VERKSTADS- MEDDELANDE

BETR.
SPÄNNINGS-
STABILISATOR
140-serien, 164

DATUM
April 1970

Gummiupphängd spänningsstabilisator.

Bild 1

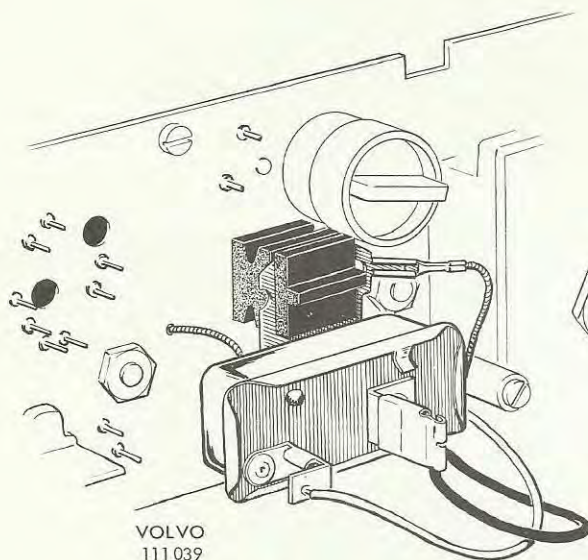
Gummiupphängd spänningsstabilisator har införts på 140-ser. och 164. Spänningsstabilisatorn är placerad på samma ställe som tidigare men är fjädrandeupphängd i ett gummiblock och ansluten till ledningsplattan med tre ledningar, bild 1.

Bild 2

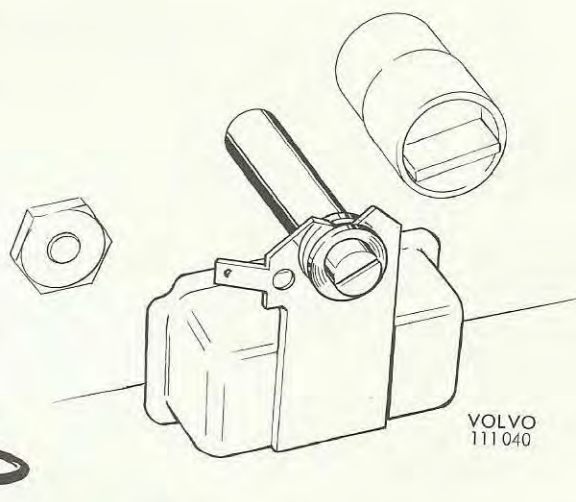
Endast den nya typen av spänningsstabilisator, 684623, kommer att lagerföras. Skall den nya spänningsstabilisatorn användas till det äldre utförandet av kombinationsinstrument måste två brickor, t.ex. 960136 användas för att sätta fast den nya spänningsstabilisatorn, bild 2.
